**INFRASTRUTTURE FERROVIARIE STRATEGICHE DEFINITE DALLA LEGGE  
OBIETTIVO N. 443/01  
LINEA AV/AC TORINO – VENEZIA Tratta VERONA – PADOVA  
Lotto funzionale Verona – Bivio Vicenza  
PROGETTO ESECUTIVO  
PRESIDI ANTI-RUMORE / VIBRAZIONI  
BARRIERA ANTIRUMORE DA PROGR. 193+268,135 A PROGR. 194+057,141  
LATO SX - OPERE DI FONDAZIONE  
GENERALE  
Relazione di confronto P.D. / P.E.**

COMMESSA	LOTTO	FASE	ENTE	TIPO DOC.	OPERA/DISCIPLINA	PROGR.	REV.	FOGLIO
IN17	12	E	I2	RO	BA94A0	002	A	- - - P - - -

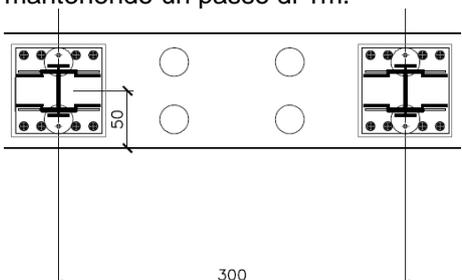
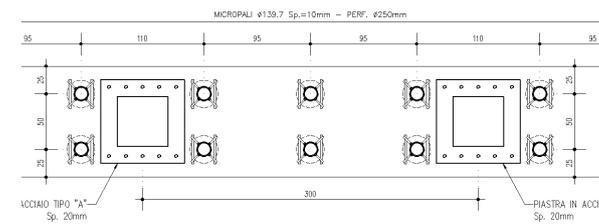
P.D.	P.E.
<b>Dimensioni cordolo</b>	Nel Progetto Definitivo veniva definito un cordolo di dimensioni pari a 100x60.	Per garantire un ancoraggio sufficiente dei tirafondi è stato necessario incrementare l'altezza del cordolo a 80cm.
<b>Classe calcestruzzo per cordolo</b>	Nel Progetto Definitivo era previsto l'utilizzo di calcestruzzo di classe C32/40	A seguito delle analisi strutturali della sezione trasversale del cordolo, è emerso che è sufficiente l'utilizzo di calcestruzzo classe C28/35.
<b>Sfasamento Montante - Micropali</b>	Nel Progetto Definitivo i micropali erano disposti in asse ai montanti, mantenendo un passo di 1m. 	Per eliminare interferenze tra testa micropali e tirafondi di collegamento, si prevede uno sfasamento dei micropali pari a 0.95m rispetto asse montante.
